Document de réponse aux recommandations de l'autorité environnementale

Suite au dépôt du dossier de demande d'autorisation environnementale de la société Fibre Excellence pour son projet de modification de la chaudière LN3, un avis de l'Autorité environnementale sur le dossier présentant le projet et l'étude d'impact a été émis. Ce document constitue une réponse aux recommandations émises par la MRAE.

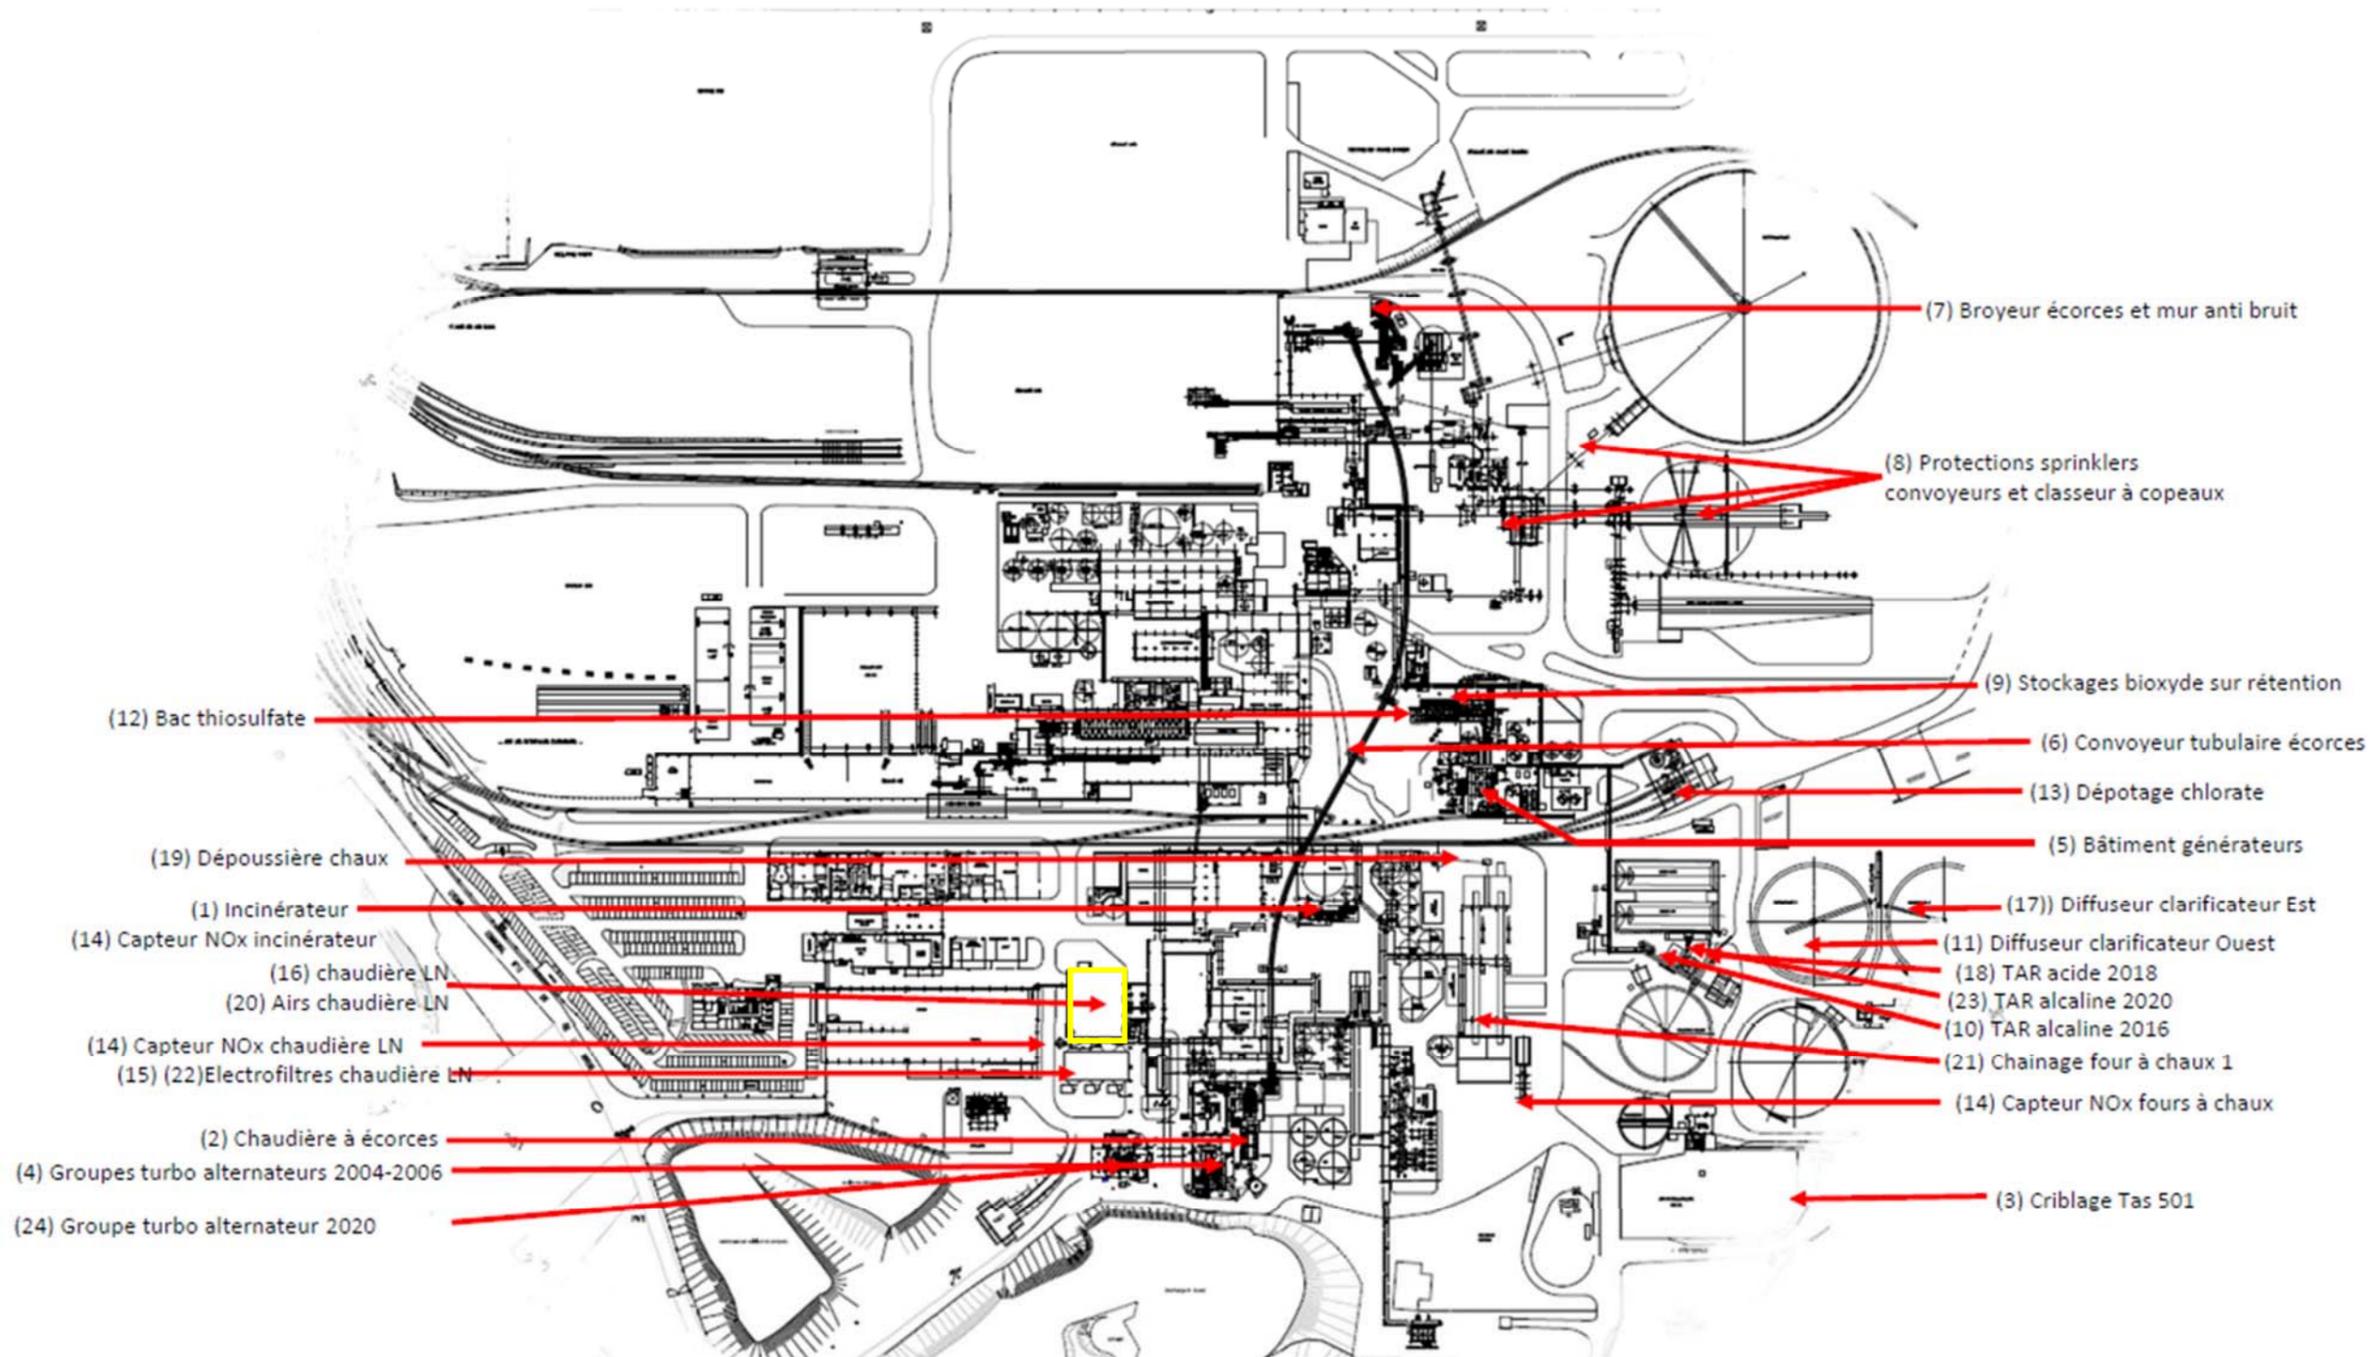
La MRAE recommande de réaliser une synthèse (avec des éléments cartographiques) des différentes évolutions des procédés industriels et des installations de Fibre Excellence au cours des dernières années, associées aux différentes autorisations administratives, et de présenter de manière synthétique le périmètre du présent projet. Elle recommande d'évaluer et de présenter une synthèse des conséquences successives de ces installations sur l'environnement.

Le tableau suivant synthétise les évolutions des installations de Fibre Excellence et leurs conséquences sur l'environnement.

L'implantation des installations concernées par ces modifications est présentée sur la carte suivante (les numéros correspondent à la numérotation dans le tableau précédent) :
